PLAN REGIONAL DE ACCESIBILIDAD A LAS PLAYAS DE LA REGIÓN DE MURCIA

Accesibilidad en las Playas de la Región de Murcia
VERANO 2018

Oficina Técnica de Accesibilidad de FAMDIF|OTAF

30._BANCO DEL TABAL

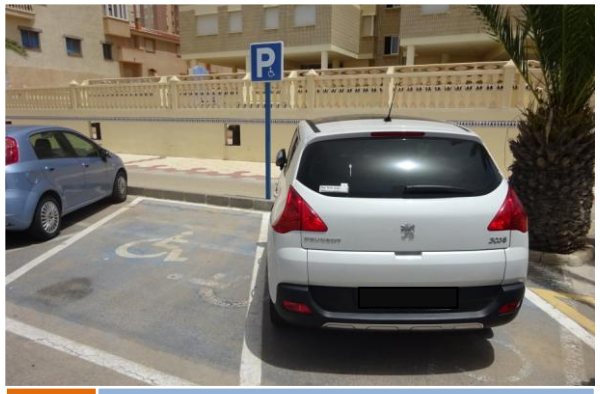
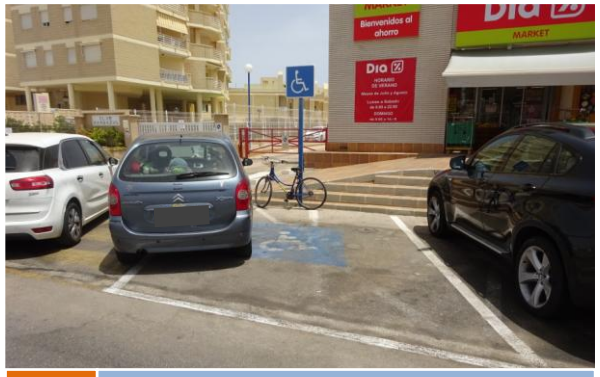
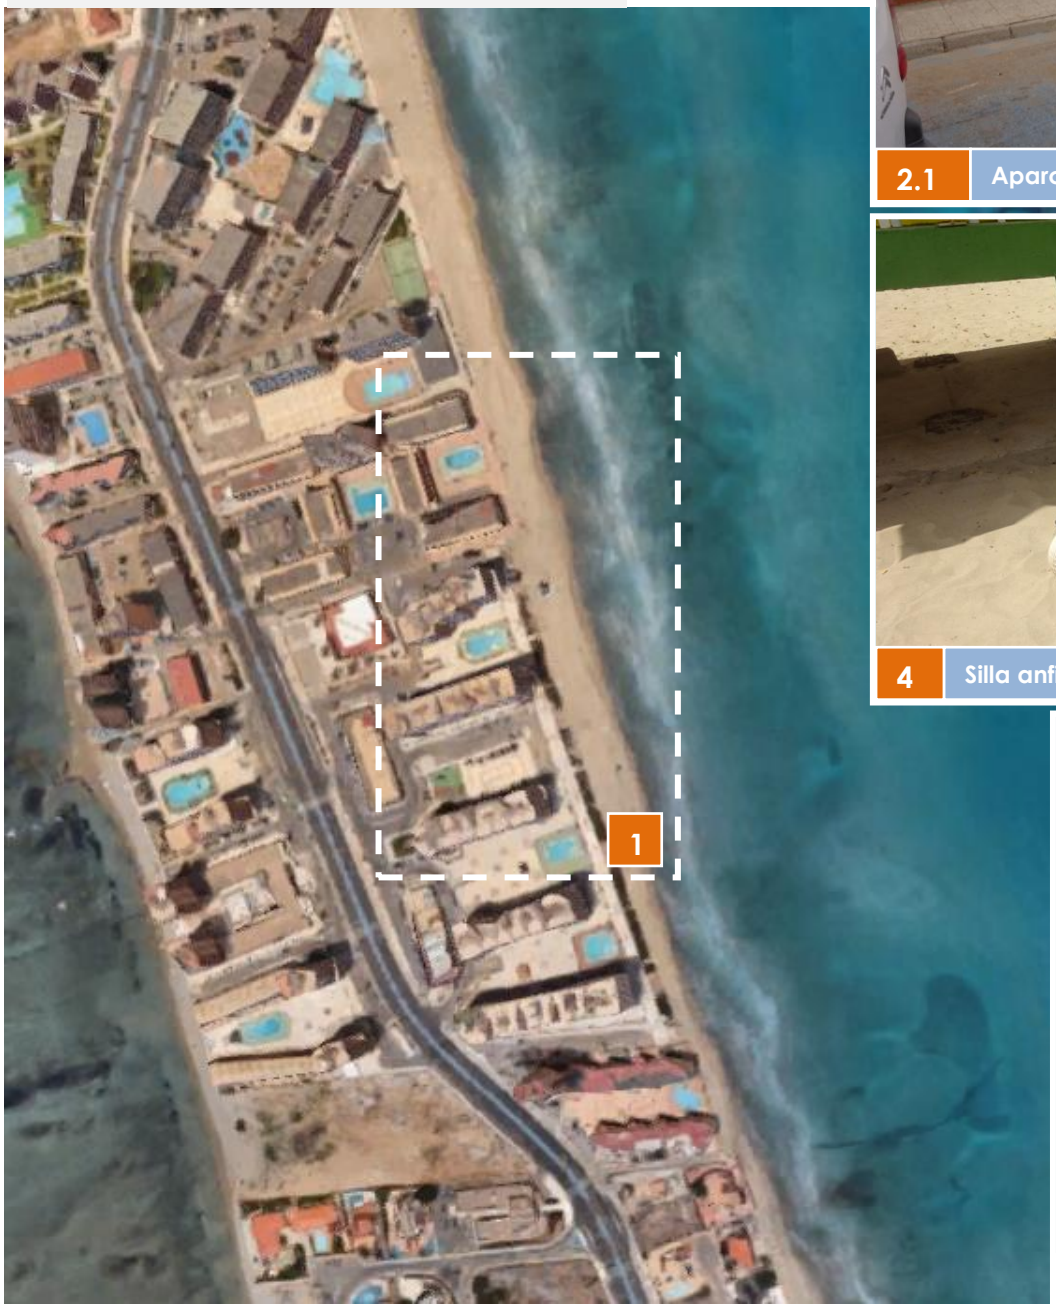
Nº PRAP	Playa	Valoración General	Observaciones	Incidencias y Posibles Mejoras
SAN JAVIER (LA MANGA)				
30	**Banco de Tabal**	Equipada pero no practicable	Dispone de plazas de aparcamiento reservadas, rampa de excesiva pendiente, pasarela y silla anfibia bajo demanda.	Las plazas de aparcamiento reservadas carecen de señalización vertical con el disco de prohibido aparcar, vados adaptados junto a las plazas y zona de transferencia. La pendiente de la rampa de acceso a la playa es excesiva (22%) y carece de pasamanos adaptado imposibilitando su acceso por personas con movilidad reducida. El tramo de pasarelas de madera sobre la arena es corto y no alcanza la arena húmeda. No dispone de aseo adaptado ni zona de sombra. La pasarela de madera dispuesta no tiene los bordes laterales señalizados y contrastados cromáticamente. Existen pasarelas de madera en otros puntos de acceso a la playa. No ha experimentado ninguna mejora respecto 2017

48._COLÓN

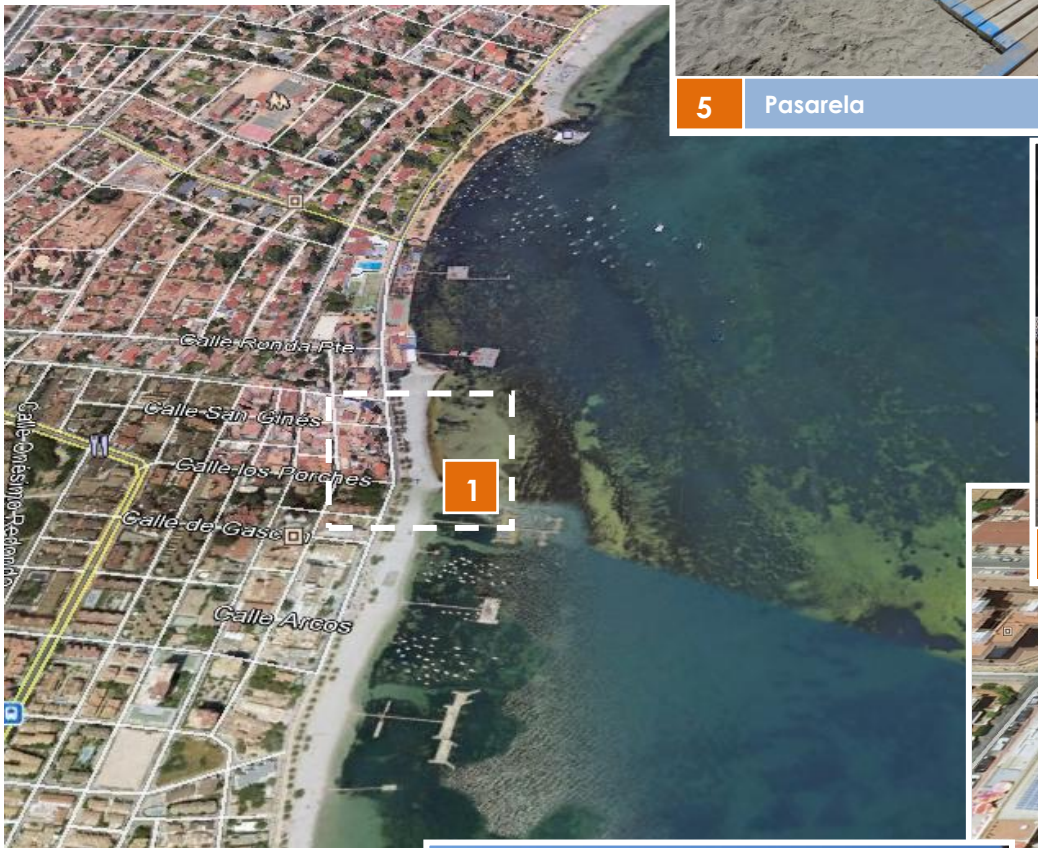
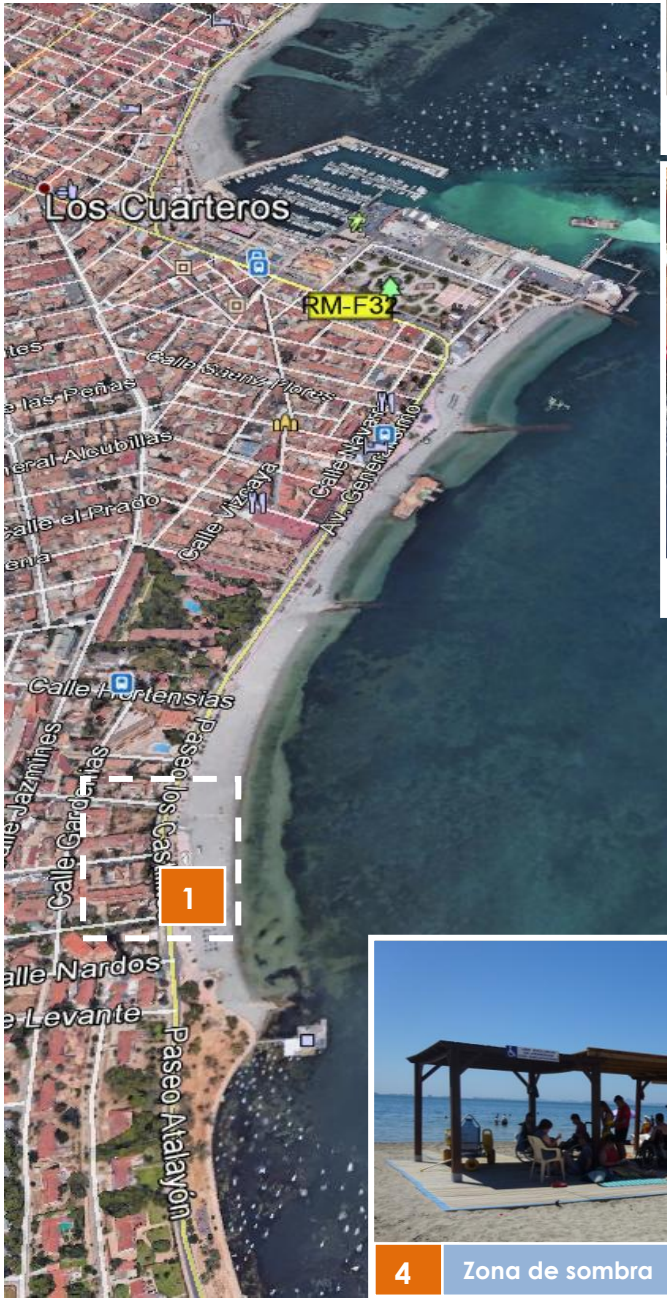
Nº PRAP	Playa	Valoración General	Observaciones	Incidencias y Posibles Mejoras
SANJAVIER (SANTIAGO DE LA RIBERA)				
48	**Colón**	Punto accesible	Playa accesible y equipada en un mismo punto con aseo adaptado con carencias, vestuario, zona de sombra, sillas anfibias y muletas anfibias.	Playa destacada. Las plazas de aparcamiento reservadas carecen de señalización vertical con el disco de prohibido aparcar. La pasarela tiene los bordes laterales señalizados y contrastados cromáticamente. Previsión: instalación de tramo de pasarela enrollable. Propuesta: por tratarse de un punto accesible convendría adaptar la cabina de aseo a las características reglamentarias (corregir rampa de acceso, con pendiente excesiva (13%) y transferencia lateral). El vestuario presenta igualmente dificultades en el acceso (rampa de pendiente 15 %). Delimitar el acceso al baño con conos como el año pasado, ampliar la dotación de muletas anfibias e instalar barra fija horizontal de apoyo junto al inodoro. Mejoras respecto 2017: se ha ampliado la dotación de sillas anfibias a 2 unidades y se ha ampliado la plataforma horizontal en las zonas de sombra.

50._LA PUNTICA

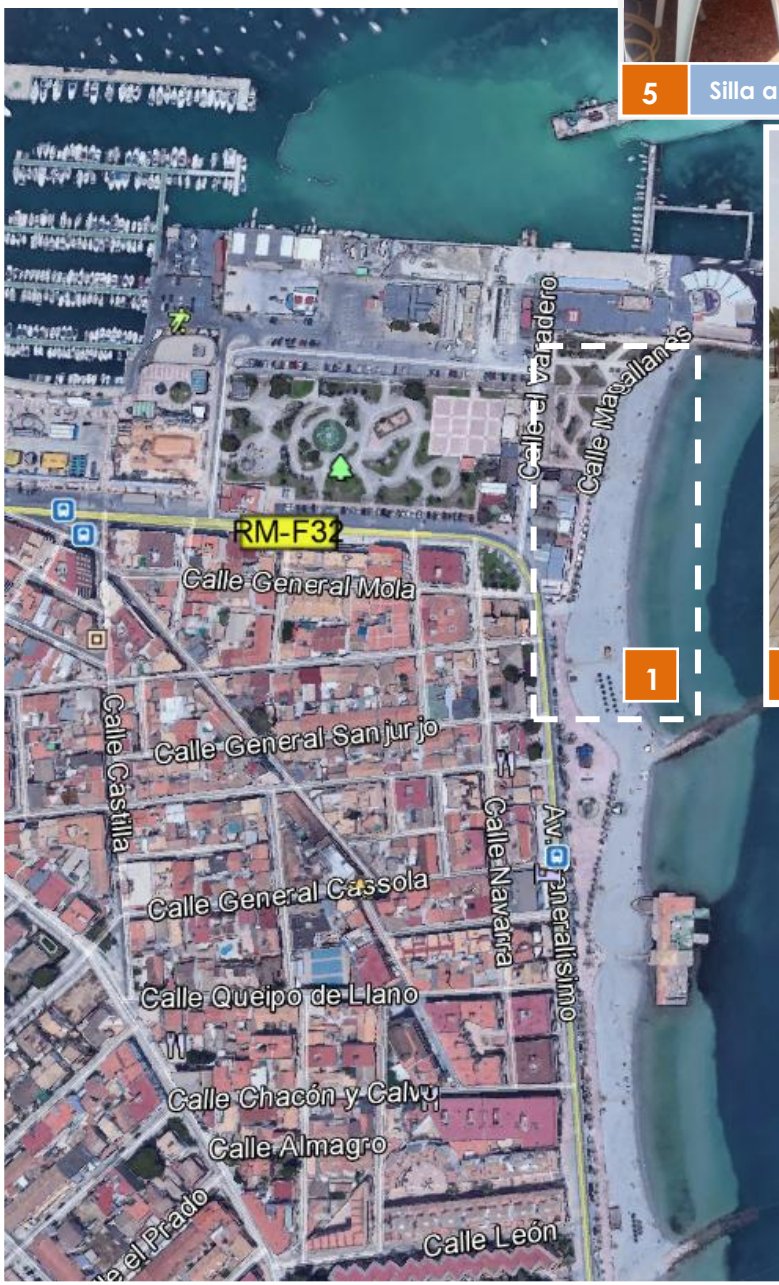
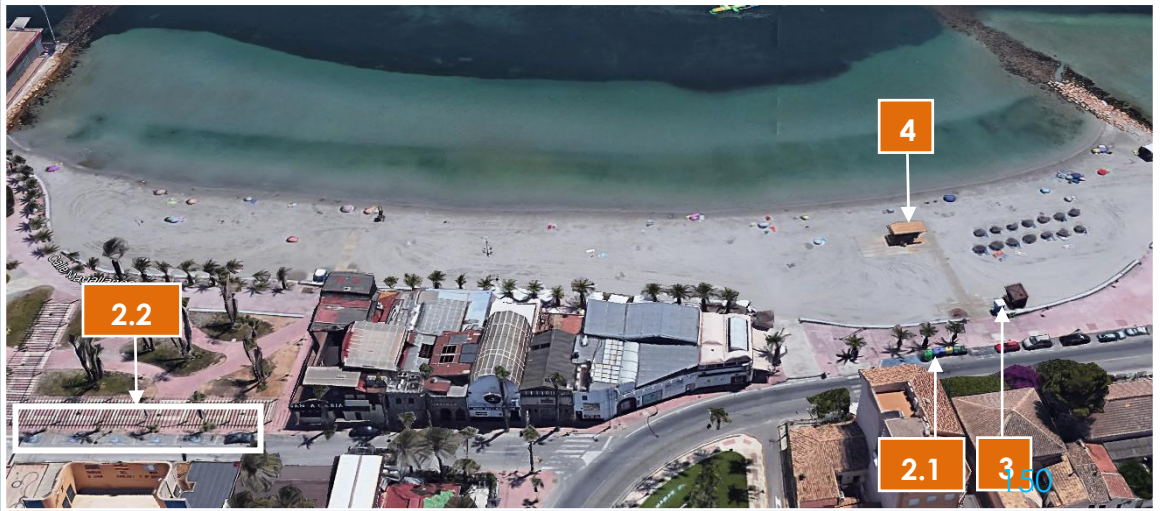
Nº PRAP	Playa	Valoración General	Observaciones	Incidencias y Posibles Mejoras
SAN PEDRO DEL PINATAR				
50	**La Puntica**	Punto accesible	Playa accesible y equipada en un mismo punto con aseo adaptado con carencias, sillas y muletas anfibias, vestuario y zona de sombra (doble). El puesto de protección civil está cercano pero no coincide. Existen otros 2 accesos posibles con pasarelas y aseos adaptados con carencias.	Se aprecia la falta de vados y áreas de transferencia en las plazas de aparcamiento reservadas para PMR (11). Carecen de señalización vertical con el disco de prohibido aparcar. La pasarela tiene los bordes laterales señalizados y contrastados cromáticamente. Se ha dotado de un último tramo de diferente textura hasta el agua. Propuesta: Al tratarse de una playa destacada en accesibilidad por sus equipamientos, sería oportuno adaptar las plazas cercanas al punto accesible y que todas las cabinas de aseo adaptadas fueran de características y dimensiones reglamentarias (en la actualidad no permiten el giro de la silla y carecen de lavabo). Se propone que la prestación de sillas anfibias y muletas anfibias estén disponibles desde el inicio de la temporada como en años anteriores. Mejoras respecto 2017: se ha instalado un nuevo módulo de vestuario (con carencias en el acceso por la pendiente de la rampa) que también sirve de almacén para las ayudas técnicas y el equipamiento accesible

51._VILLANANITOS

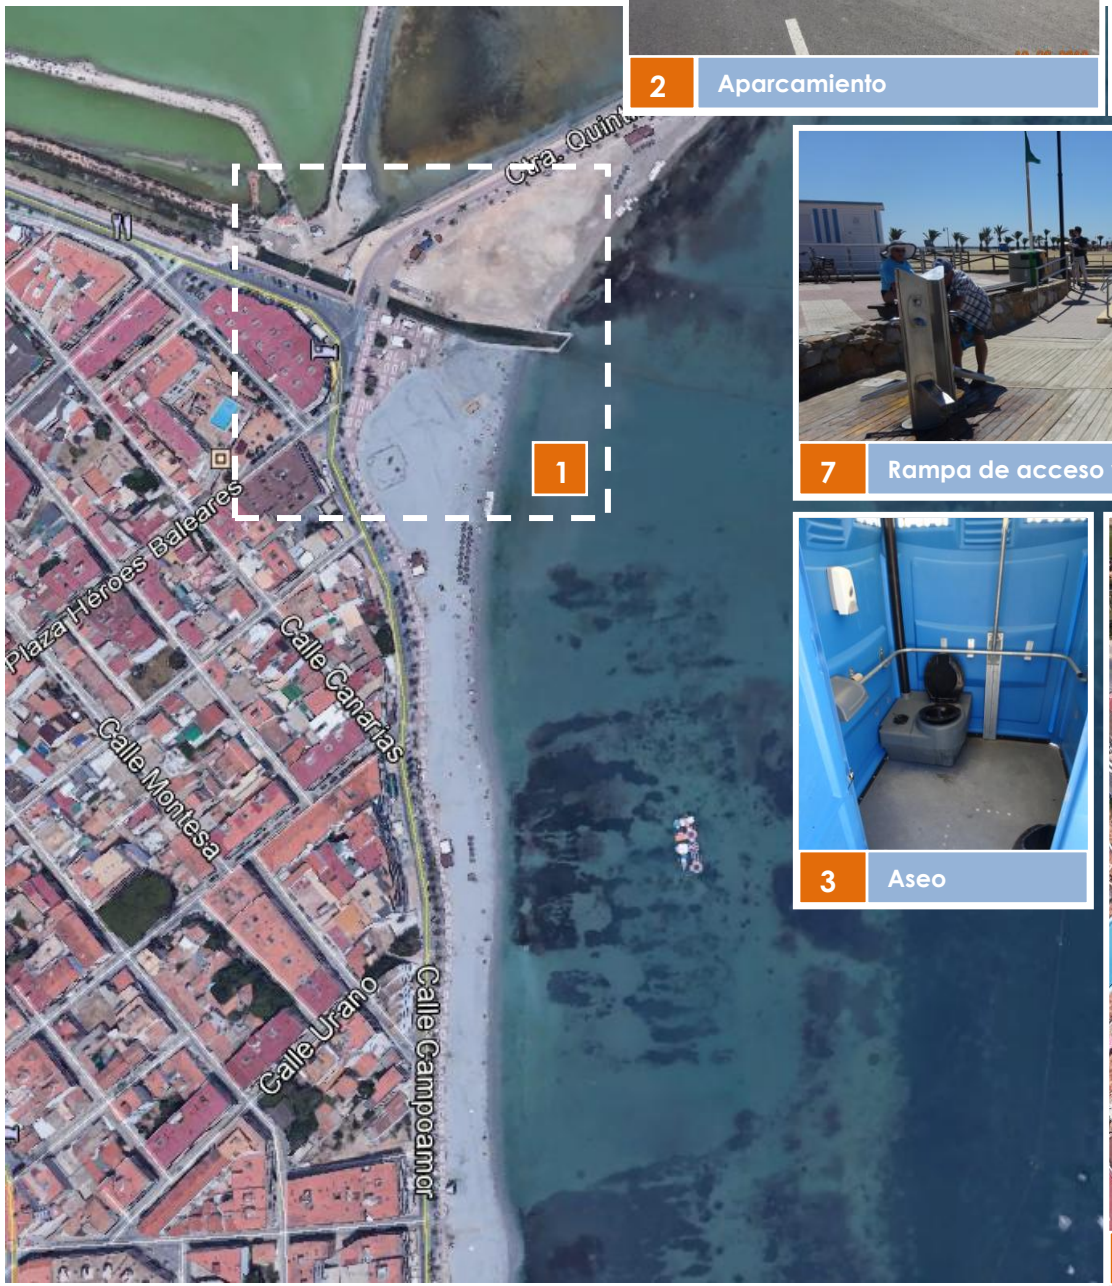
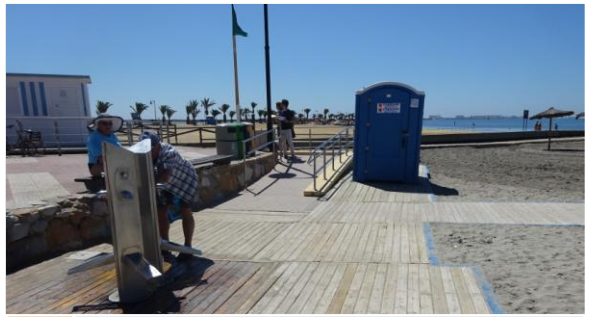
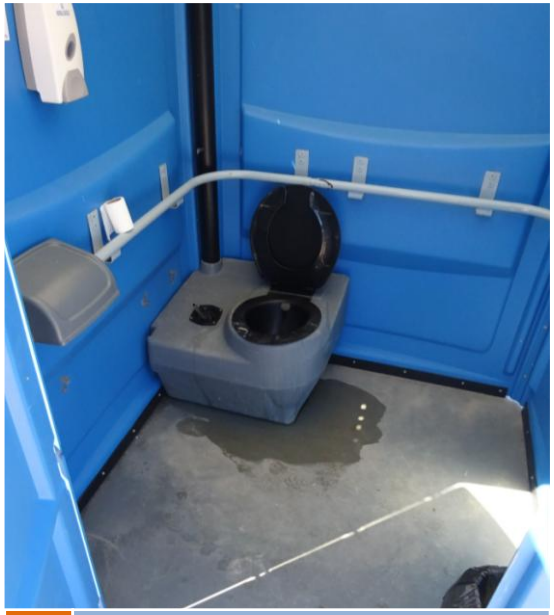
Nº PRAP	Playa	Valoración General	Observaciones	Incidencias y Posibles Mejoras
SAN PEDRO DEL PINATAR				
51	**Villananitos**	Punto accesible	Playa accesible y equipada en un mismo punto (junto El Molino) con aseo adaptado con carencias, vestuario, zona de sombra (doble), sillas anfibias y muletas anfibias y zona de baño adaptada (toldo, pasamanos de acceso al agua y butacas en el interior del agua).	Las plazas de aparcamiento reservadas para personas con discapacidad carecen de señalización vertical con el disco de prohibido aparcar. Previsión: colocación del rótulo de zona de baño adaptada con indicaciones y prioridad de usos en la zona de baño adaptada. Propuesta: Es una playa destacada por su equipamiento y que cuenta en sus inmediaciones con varios hoteles (Bahía, Traiña, Lodomar y Mercure Thalasia), por lo que es muy conveniente resolver las carencias de los vados, señalización de las plazas de aparcamiento reservadas, rampas (vado de pendiente excesiva en el acceso al punto accesible). Además disponer de cabinas de aseo adaptadas de características y dimensiones reglamentarias (en la actualidad no permiten el giro de la silla y carecen de lavabo).Se propone que la prestación de sillas anfibias y muletas anfibias estén disponibles desde el inicio de la temporada como en años anteriores. Mejoras respecto 2017: se ha rebajado el resalte en el acceso al módulo de vestuario por el perfil de la puerta. También se ha rebajado la altura de la camilla hasta 55 cm. En las plazas próximas al acceso a la playa hay 1 plaza menos que en 2017.
